POLSKI ZWIĄZEK
PRACODAWCÓW BUDOWNICTWA

ODWOŁANIE

Polski Związek Pracodawców Budownictwa z siedzibą w Warszawie, wnosi odwołanie wobec dokonanego opisanie przedmiotu zamówienia oraz treści postanowień umownych, w prowadzonym przez Zamawiającego przetargu nieograniczonym na roboty budowlane, którego przedmiotem jest: „Zaprojektowanie oraz wykonanie robót budowlanych i pogłębiarskich w ramach modernizacji toru wodnego Świnoujście-Szczecin 12,5 m” nr referencyjny: PO-II-370/ZZP-3/59/17 (dalej: „Postępowanie”) i tym samym zarzucam Zamawiającemu naruszenie

ZMIANY DOTYCZĄCE PROGRAMU FUNKCJONALNO - UŻYTKOWEGO,
STANOWIĄCEGO ZAŁĄCZNIK NR 8 DO SIWZ

Do opisu konstrukcji umocnień podwodnych i nadwodnych sztucznych wysp dołączono rysunek.

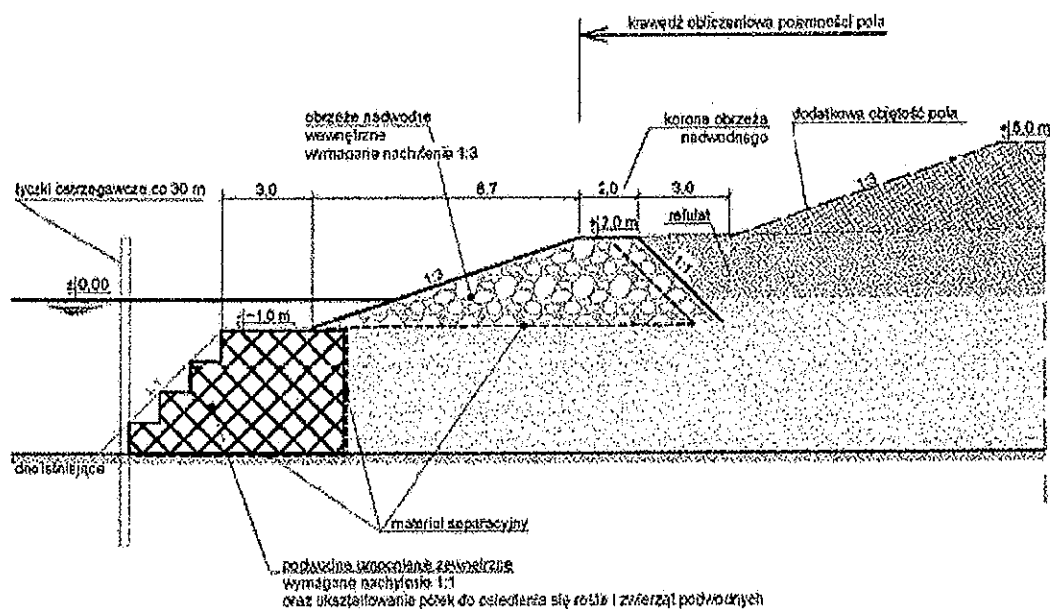
Powyższy rysunek określa wymagania, jakie Wykonawca winien spełnić w projekcie dotyczącym obrzeży sztucznych wysp.

Wymiary naniesione na rysunku są takie same jak wpisano w wymaganiach dotyczących sztucznych wysp w pkt. 4, 7, 8.

Należy zwrócić uwagę, że ciężką konstrukcję kamienną w postaci gabionów i narzutu kamiennego Zamawiający chce posadowić na dnie istniejącym. Owa konstrukcja wywołuje naprężenia w gruncie ca. 130 kPa, jak również poddana będzie dużym siłom poziomym. Nie ma wątpliwości, że zaprojektowanie i wykonanie tak ciężkiej konstrukcji oporowej wymaga posadowienia jej na gruncie nośnym. Zamawiający nie uwzględnił w swoich wymaganiach warunków geotechnicznych, a wręcz wskazał posadowienie trwałej konstrukcji bezpośrednio na dnie. W prawdzie w warunkach

geologicznych (3.2.2) dla strefy Zalewu Szczecińskiego PFU charakteryzuje budowę podłoża, ale opis i przekrój odnoszą się do otworów wykonanych przy rynnie istniejącego toru wodnego.

Doświadczony Wykonawca nie może zgodzić się z proponowanym rozwiązaniem określonym w wymaganiach dla Wykonawców, ponieważ nawet koncepcyjne przyjęcie rozwiązania musi być poprzedzone analizą budowy podłoża w celu zapewnienia trwałości konstrukcji.

Odwołujący zauważa, że wystąpienie w dnie gruntów bardzo słabych spowoduje konieczność posadowienia umocnienia na poziomie poniżej tej warstwy. Jeśli to będzie warstwa 1,0 metra to powierzchnia umocnienia przeliczona na 1 mb obudowy wyniesie dodatkowo 9 m², co stanowi 40% obudowy podwodnej wskazanej w PFU.

Odwołujący, w oparciu o wykonane przez wykonawców już po ogłoszeniu Postępowania własne badania geotechniczne, powziął wiedzę, że grunty te mają bardzo słabą miąższość nawet 5 m, a średnio stanowią warstwę ca. 3 m. Wytrzymałość na ścinanie namulów w warstwie dennej wynosi od 5 do 8 kPa.

Przyjmując dodatkową obudowę wewnętrzną sięgającą na głębokość 3,0 m poniżej dna, powierzchnia umocnienia podwodnego wzrasta prawie dwukrotnie co z kolei odpowiednio przekłada się na koszt wzmocnienia.

- przeprowadził ponowne rzetelne badania geotechniczne gruntów, które będą odzwierciedlały rzeczywisty stan tych gruntów, a tym samym opis przedmiotu zamówienia pozwoli wykonawcom przygotować prawidłową wycenę ofert w tym zakresie, jak również doprowadzi do sytuacji, w której wykonawcy będą ofertować w jednakowych warunkach.
